# 島根原子力発電所 2号炉

## 津波による損傷の防止

### 指摘6「漂流物衝突荷重の設定方針」

令和2年10月  
中国電力株式会社

対象漂流物

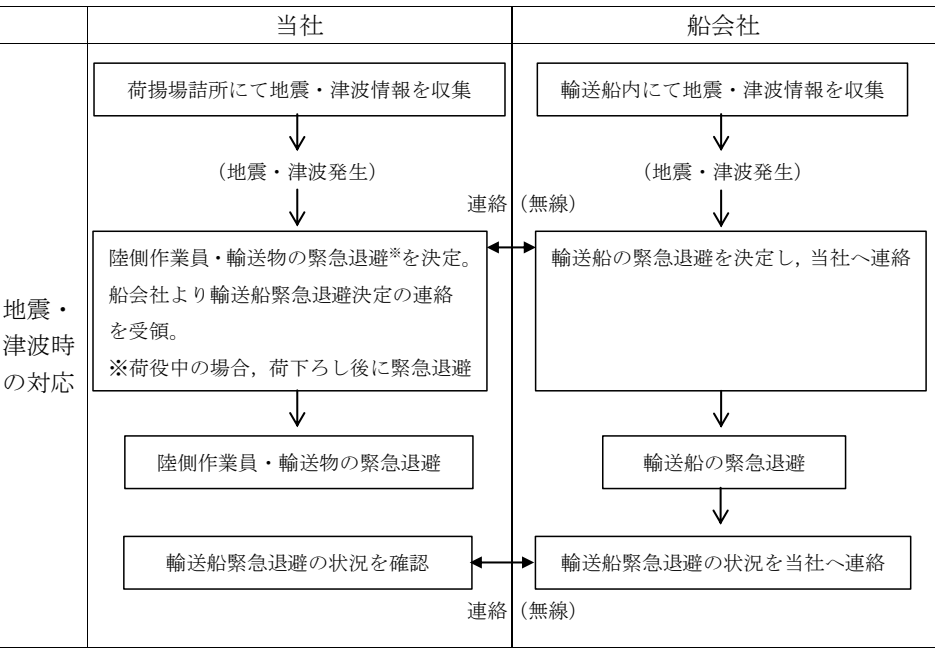
○漂流物衝突荷重の対象漂流物について、防波壁から500m以内の初期位置である船舶の衝突が大きな衝突荷重を発生させることを踏まえ、当該範囲を重点化して保守的な選定方針を説明すること。特に、輪谷湾内に面する津波防護施設に対する漂流物について、防波壁から500mの範囲にある漁船の調査結果を踏まえ、現状で選定しているカナギ漁の漁船ではなく、かご漁の漁船等を選定した上で、それを考慮した防護壁の設計方針を検討し、説明すること。

- 以下の不確かさを踏まえ、津波防護施設に対する漂流物について、輪谷湾に面する津波防護施設に対しては輪谷湾から500m以内で操業するかご漁の漁船を、外海に面する津波防護施設に対しては施設護岸から500m付近で操業するイカ釣り漁の漁船を設定するよう見直した。また、漂流物衝突荷重の影響を考慮し、必要に応じて漂流物対策工を講じることで、津波防護施設本体の性能目標を確保できる設計とする。さらに、定期的に調査範囲内の漂流物調査を実施し、影響評価・必要に応じて対策を実施する方針とする。
  - 将来的に操業する漁船が変更される不確かさ
  - 漁船の操業エリアの不確かさ

※1 輪谷湾内で操業する漁船 (総トン数0.7トン) であるが、輪谷湾に面する津波防護施設から500m以内にかご漁船 (総トン数3トン) の操業エリアがあることを踏まえ設定

※2 施設護岸から500m以内で操業する漁船 (総トン数3トン) であるが、施設護岸から500m付近にイカ釣り漁船 (総トン数10トン) の操業エリアがあることを踏まえ設定
